总平面图 变更前

总平面图 变更后

变更内容:

10#楼1-1剖面图 1:200

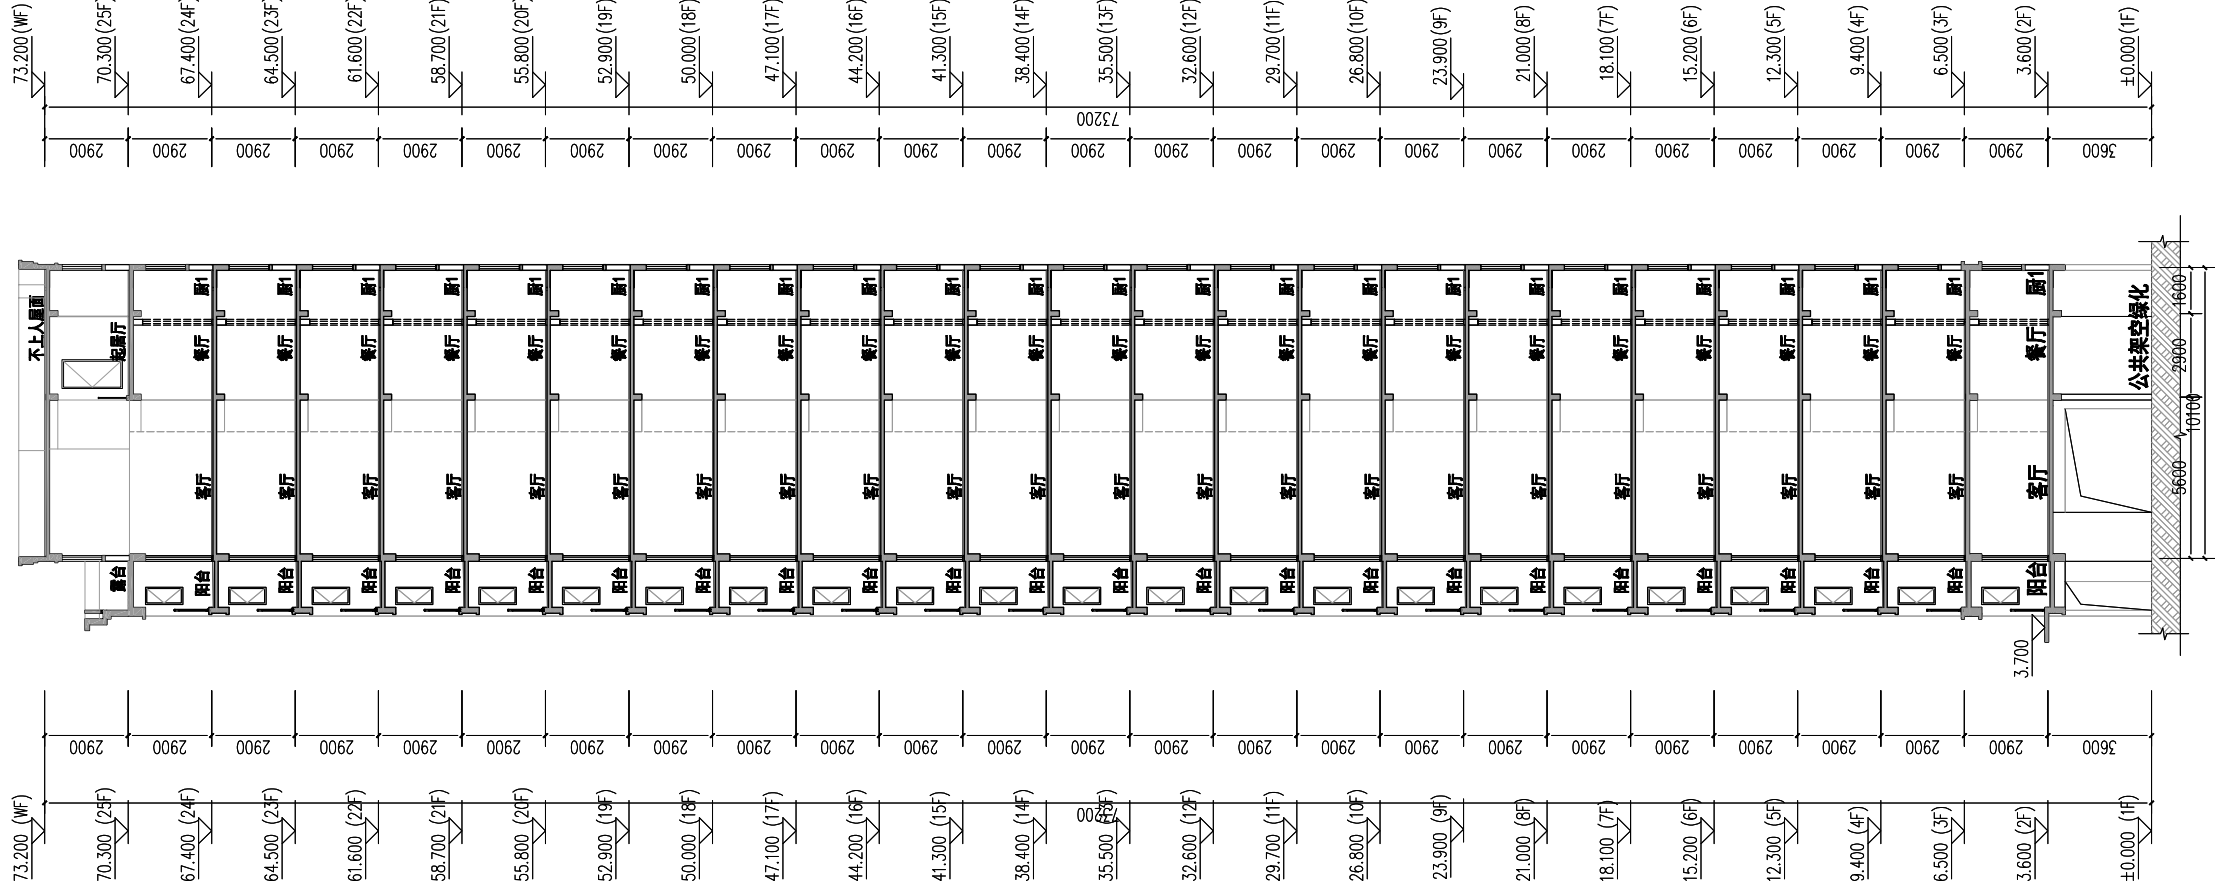
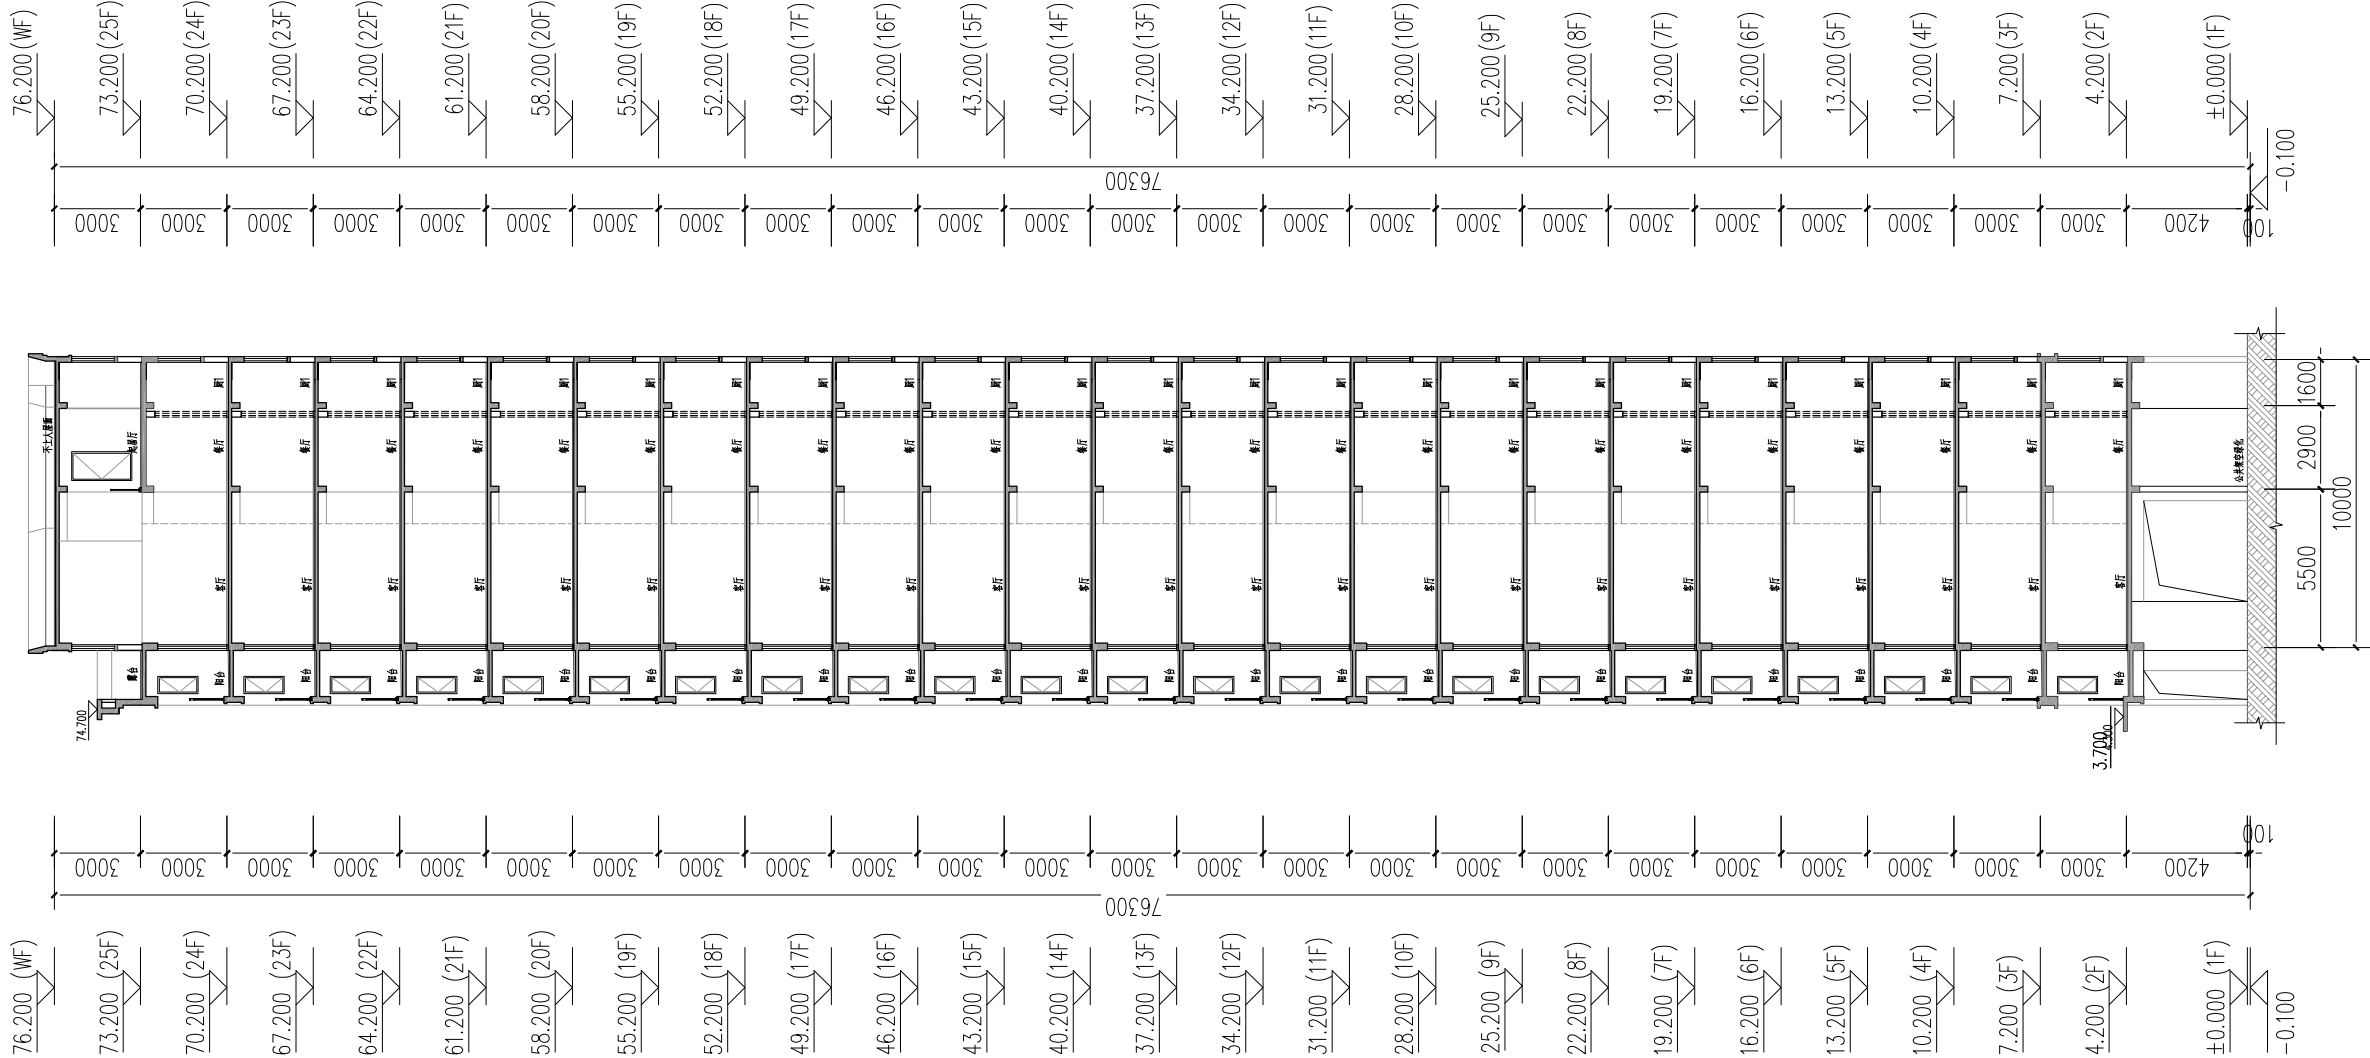
1:一层层高由3.6米改为4.2米，二层至二十五层层高由2.9m改为3.0m，剖面尺寸相应修改。
